NOTICES VERSION

Produit: TNS-101 (réf. 5114)

Version: 1.57

Date: 23/02/2015

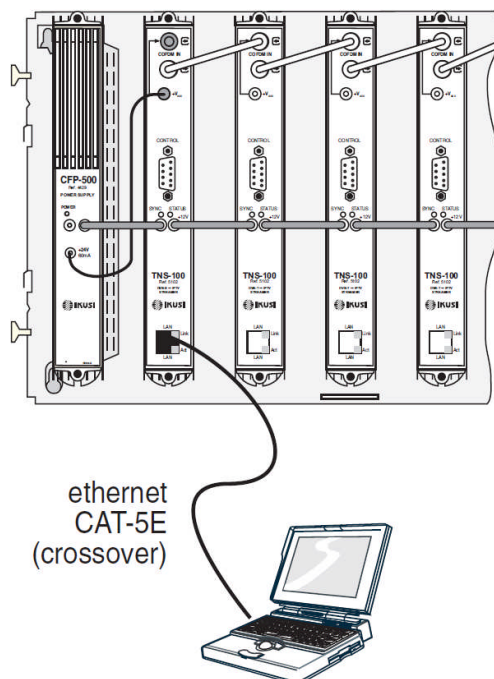
- Connecter le PC au port LAN (RJ-45) de sortie (voir figure ci-dessous).
Ouvrir le navigateur web et saisir l'adresse IP du module.
